Título: Relatório de Consulta Pública

IC35 – Troço Rans/Entre-os-Rios

Autoria: Agência Portuguesa do Ambiente  
Departamento de Comunicação e Cidadania  
Ambiental

Data: novembro de 2021

Título	Traçado em Planta Fotografia Aérea	Desenho	3
Sistema de referência EPSG: 3763 UTM: 18QUR/3763 (European Terrestrial Reference System 1989)	Escala 1:7.500 	Folha 1/3	Versão A
Ficheiro	DE903_1-3-FotoAerea	Data	Formado
		Agosto 2021	A2 - 594 x 420

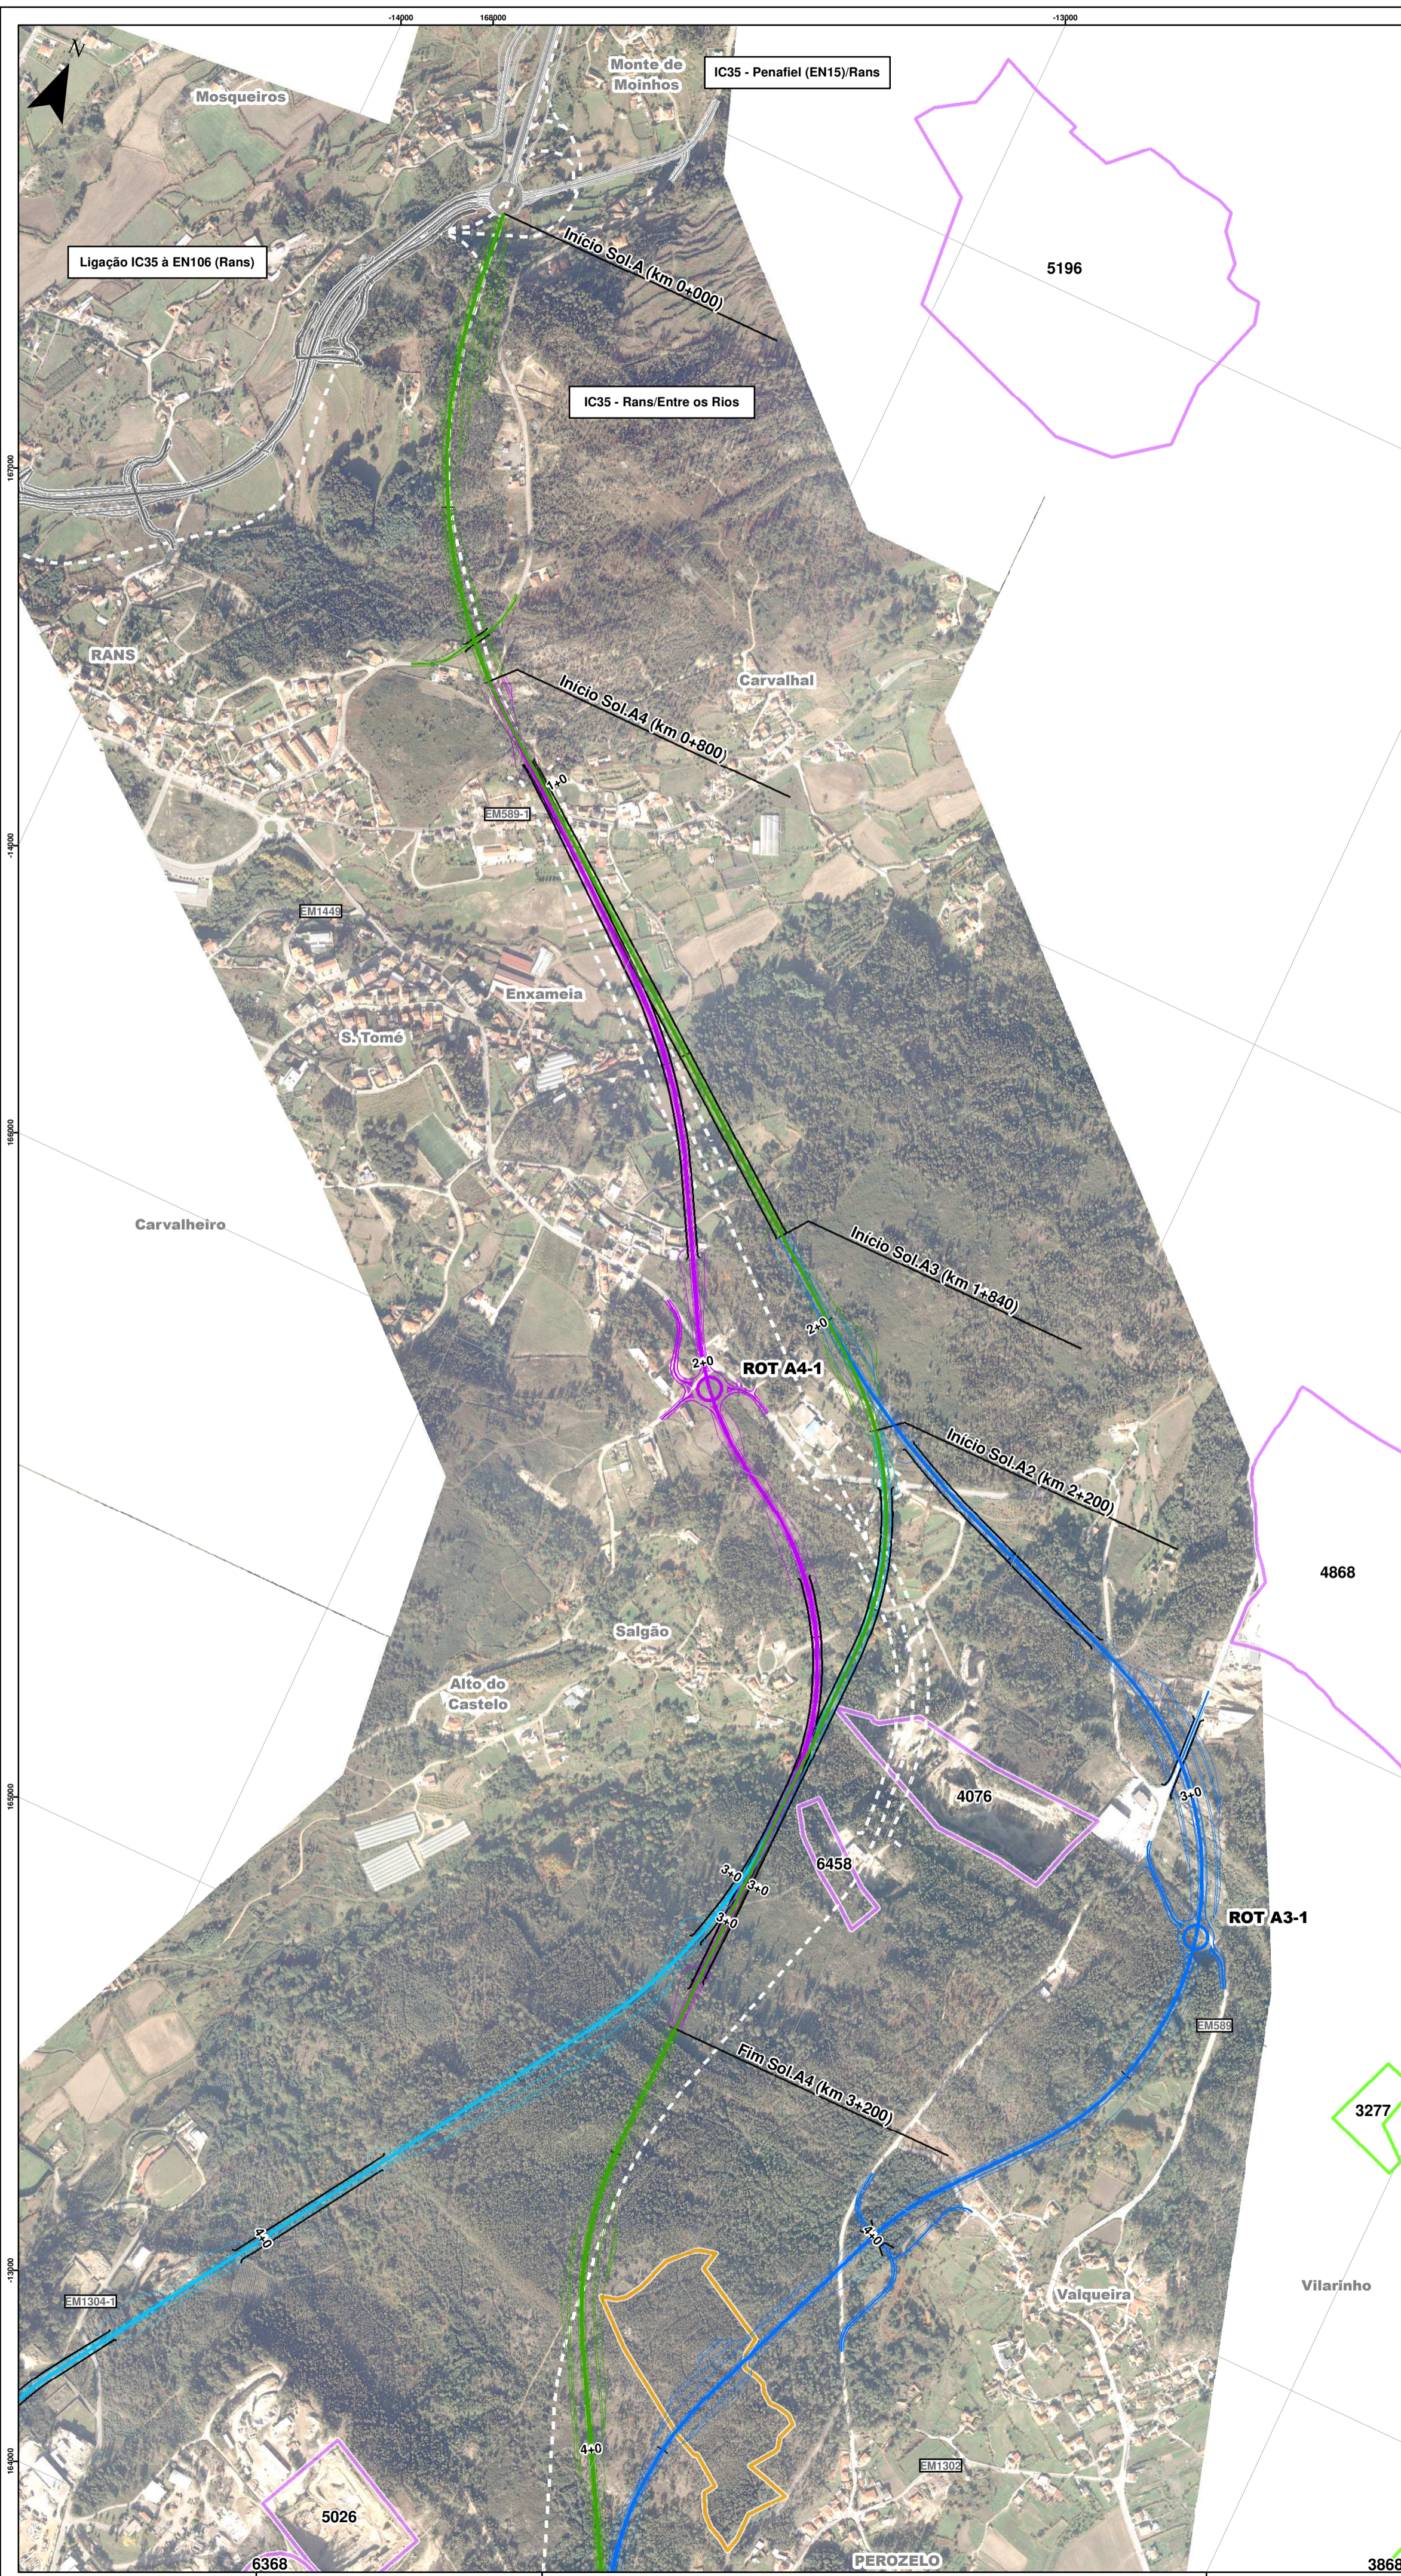
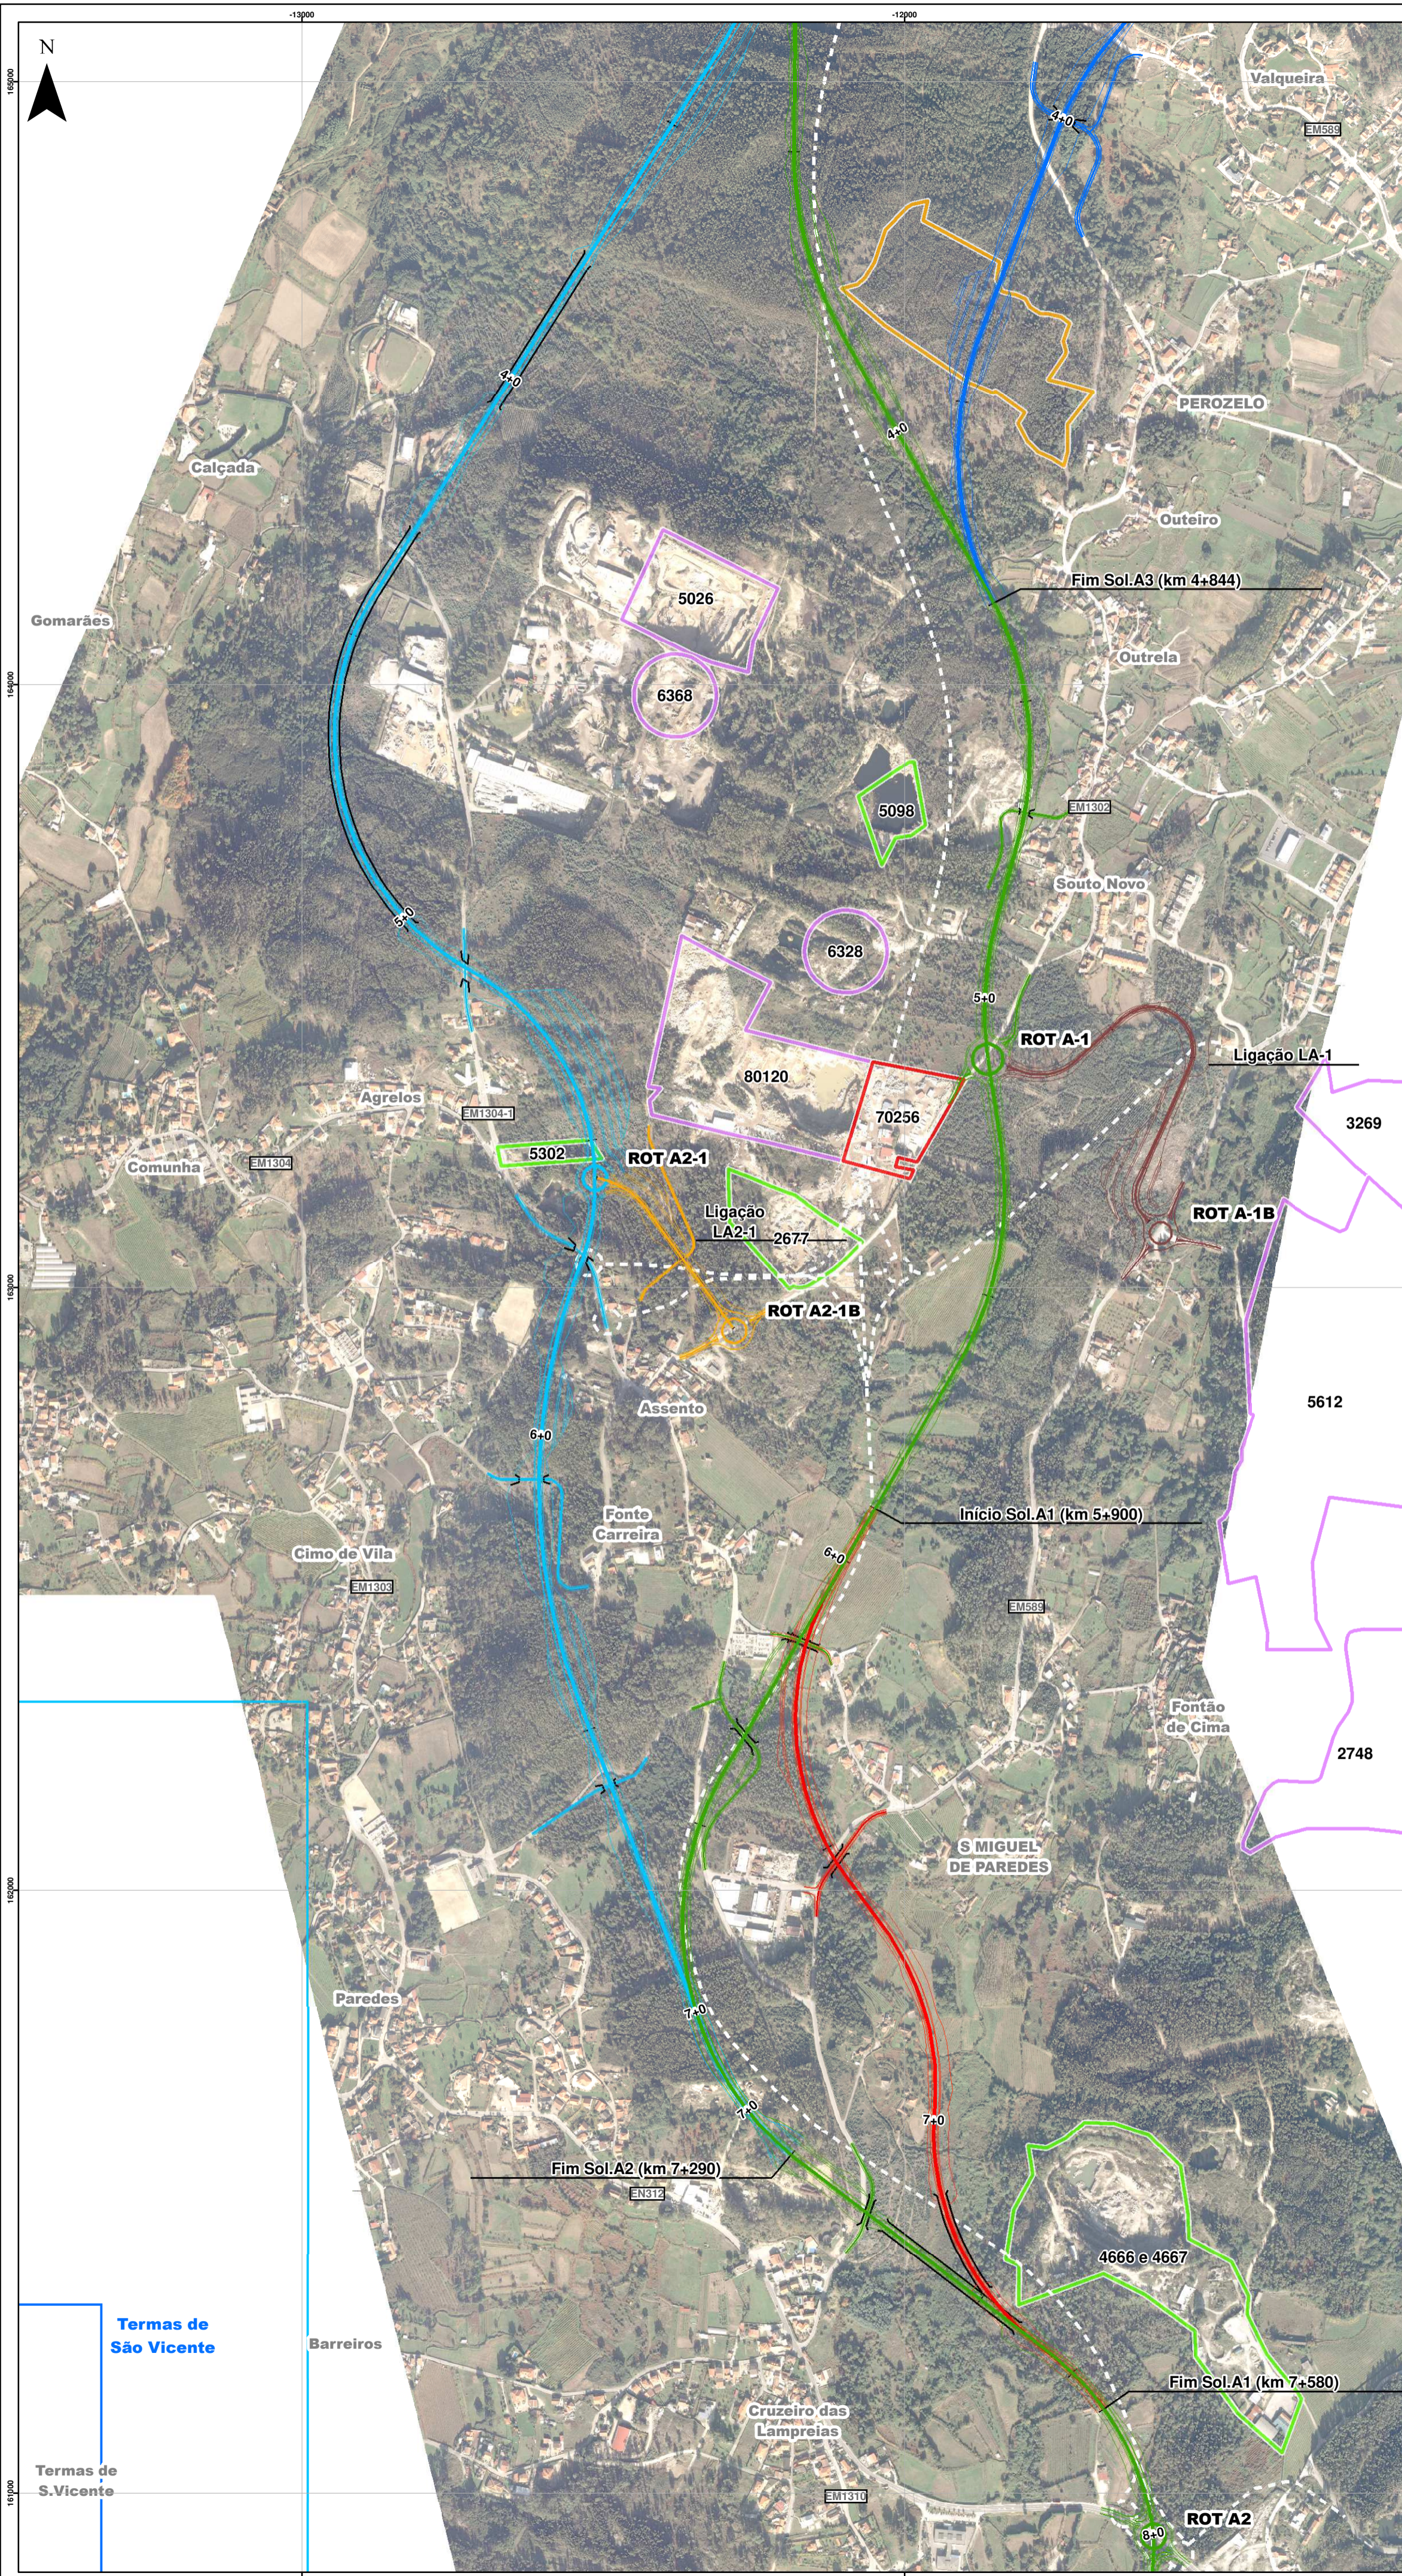
No que refere à cartografia, refere que as peças desenhadas estão elaboradas sobre cartografia vetorial oficial. No entanto, informa que existem três folhas correspondentes ao “Traçado em Planta” em que foram utilizadas fotografias aéreas e estas não podem ser usadas como informação cartográfica de suporte.

Refere que o indicado é que se utilize ortofotocartografia oficial. Como tal, emite parecer desfavorável.

As peças desenhadas que são distribuídas e constam no Portal Participa estão elaboradas sobre cartografia vetorial oficial. No entanto, existem três folhas correspondentes ao “Traçado em Planta” em que foram utilizadas fotografias aéreas. Ora, a fotografia aérea não é cartografia, portanto não pode ser usada como informação cartográfica de suporte. O indicado é que se utilize ortofotocartografia oficial.

O Parecer da DGT é desfavorável pelo enunciado em **2- Cartografia**. Deverá também ser levado em consideração o recomendado em 3.3 de **3- Limites Administrativos**.
